Snížení energetické náročnosti objektu bytového domu Albrechtická 37, Krnov
registrační číslo projektu (CZ.06.2.11/0.0/0.0/17_097/0015356)

Dodatek č.1 k SoD

Změnový list č. 1

Fotodokumentace k změnovému listu č. 1

1) Zemní práce

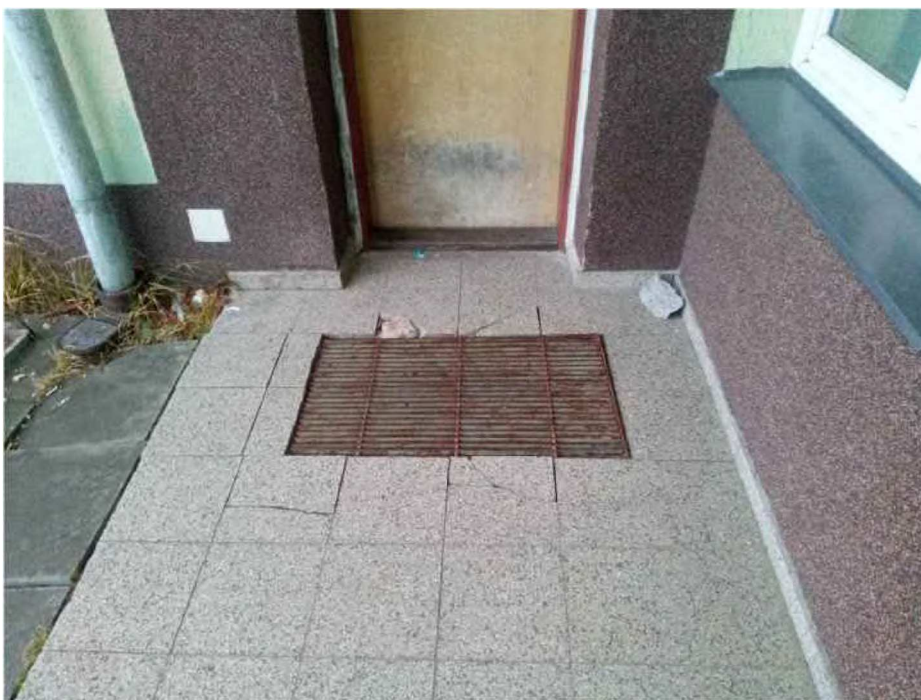
Z důvodu tepelných ztrát v části soklu v úrovni pod terénem bylo dohodnuto, že dojde k odkopání a k dodatečnému zaizolování této části obvodového zdiva. Zároveň s provedeným výkopem bude provedena nová instalace hromosvodu.

V průběhu zemních prací v rámci této změny se narazilo na betonové kce (vjezdy), které bylo nutno vybourat a zlikvidovat.

Byla rozebrána a zpátky položena betonová dlažba, provedl se výkop a zpětný zásyp kolem objektu. Položkové řešení obsaženo v rozpočtu pod označením č. 1. *Položkový soupis prací a dodávek.*

3) Odsekání soklu

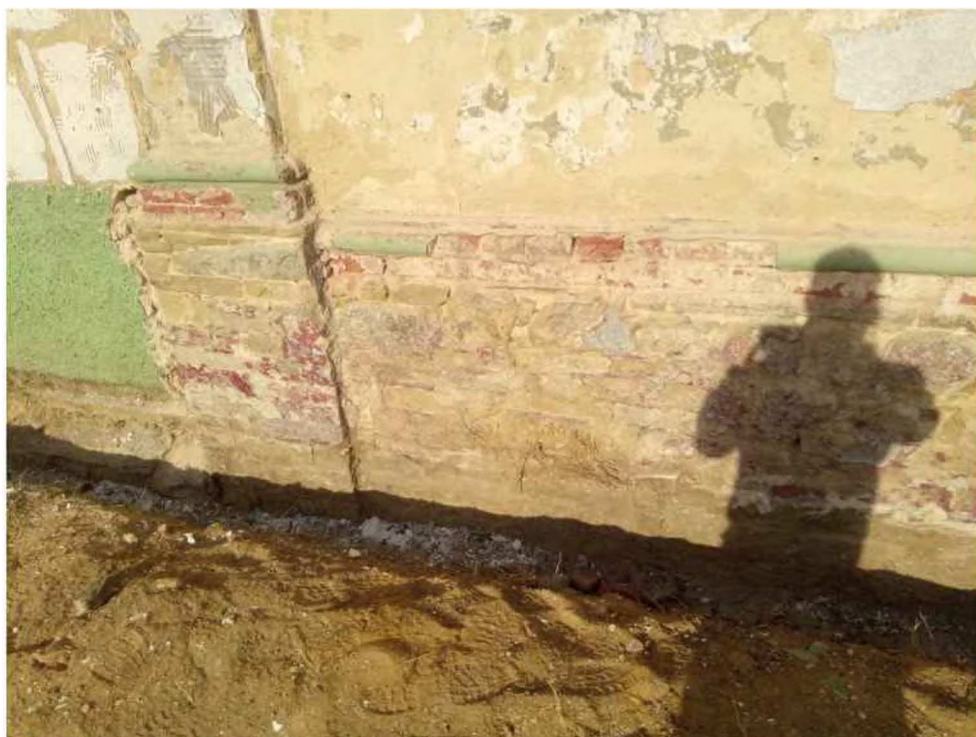
Při odstranění stávajícího KZS byl odhalen nevyhovující stav povrchové úpravy soklu. Z tohoto důvodu bylo nutno odsekat omítku. Původně se také nepočítalo se zateplením částí soklu pod terénem.

Jako více práce bylo započítáno otlučení omítek, montáž XPS polystyrénu a likvidace a odvoz sutí na skládku. Položkové řešení obsaženo v rozpočtu pod označením č. 3. *Položkový soupis prací a dodávek.*

5) Dozdívka stávajících větracích otvorů

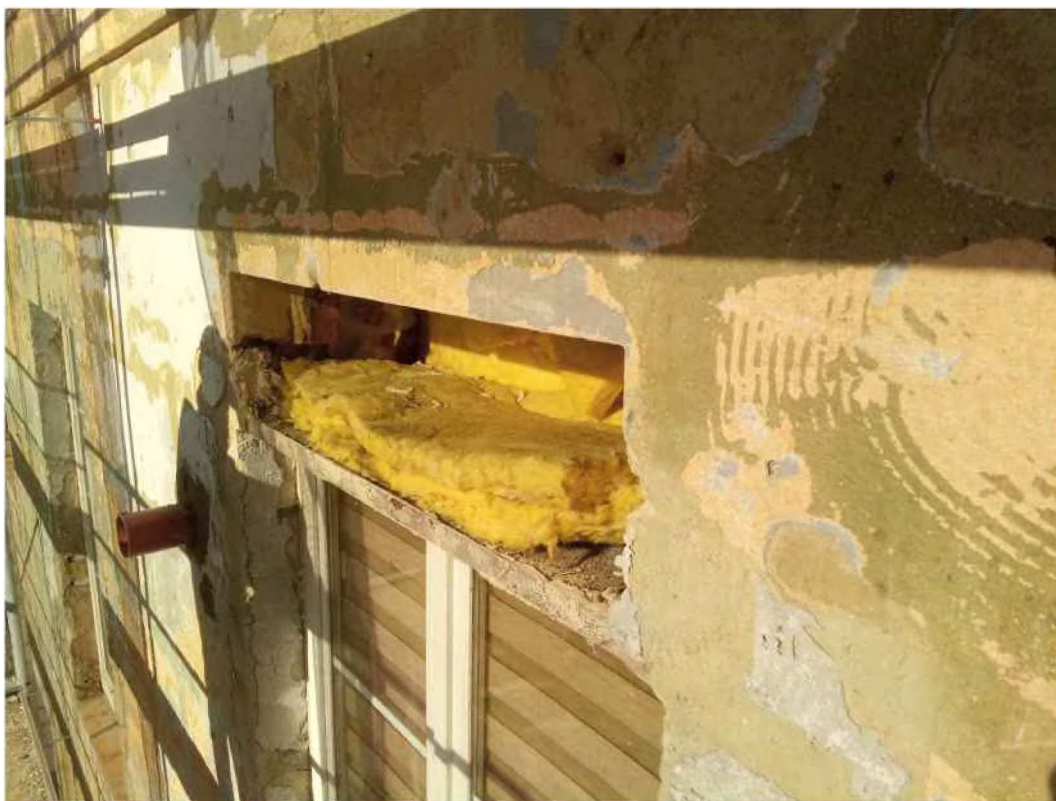
Po demontáži původního kontaktního zateplovacího systému fasády bylo zjištěno, že stávající větrací otvory nejsou zazděné.

Stávající větrací otvory byly zazděny cihlou plnou pálenou.

Zazdívká těchto otvorů byla započítána jako vícepráce. Položkové řešení obsaženo v rozpočtu pod označením č. 6. *Položkový soupis prací a dodávek.*
